**IMPIANTO DI SMALTIMENTO RIFIUTI SPECIALI  
NON PERICOLOSI SITO IN LOCALITÀ MONTE  
ARDONE NEL COMUNE DI FORNOVO DI TARO**

**Completamento volumi per  
raggiungimento delle morfologie  
autorizzate**

***RELAZIONE ILLUSTRATIVA DI  
TALUNE QUESTIONI TRATTARE  
NELLA CONFERENZA DI SERVIZI DEL  
22.05.2023***

2582\_5405\_R06\_Rev0\_NOTA\_CDS.docx

Figura 2.1: divisione delle aree cui verranno abbancati i rifiuti

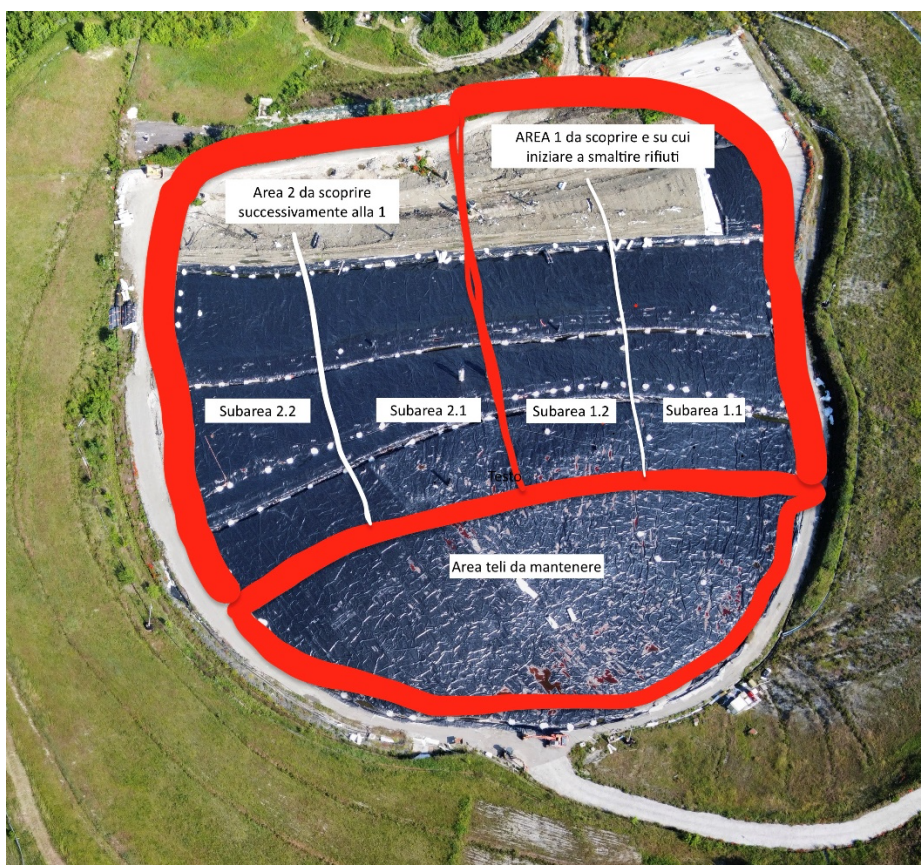
### 2.1 GESTIONE DELL'INTERVENTO DI COLMAMENTO DEGLI SPAZI RESIDUI

La rimozione riguarderà la superficie di quasi la totalità del colmo della discarica ad eccezione delle aree in cui la morfologia attuale risulta coincidente con quella di progetto; queste aree, per uno sviluppo planimetrico pari a circa 5.000 mq sono localizzate nella porzione retrostante del colmo.

Si riporta nel seguito la figura dall'alto della discarica, con l'indicazione delle aree in cui saranno abbancati i rifiuti e dell'area che, invece, non sarà interessata dalla rimozione della copertura già posata.

Le operazioni inizieranno dalla porzione di valle di ciascuna sub area indicata in figura.

Analogamente a come si è operato per la realizzazione della copertura finale, si opererà la scoperta del *capping* per aree di superficie ridotta, al fine di evitare impreviste emissioni maleodoranti.
